监理工程师通知单

工程名称：绥化市通力光伏发电平价上网项目

编号：JXM15-JL01-001

主题：关于外线 52#塔基钢筋施工事宜

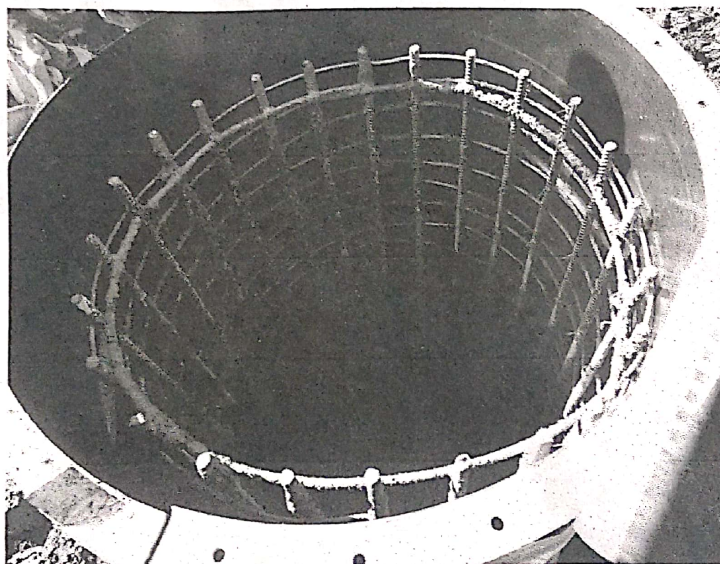
监理部在现场巡视发现 52#塔基基础 C 腿钢筋保护层厚度达不到设计及规范要求。

针对以上问题，望贵单位尽快采取措施进行整改。

限 2 个工作日内整改完成，书面回复。
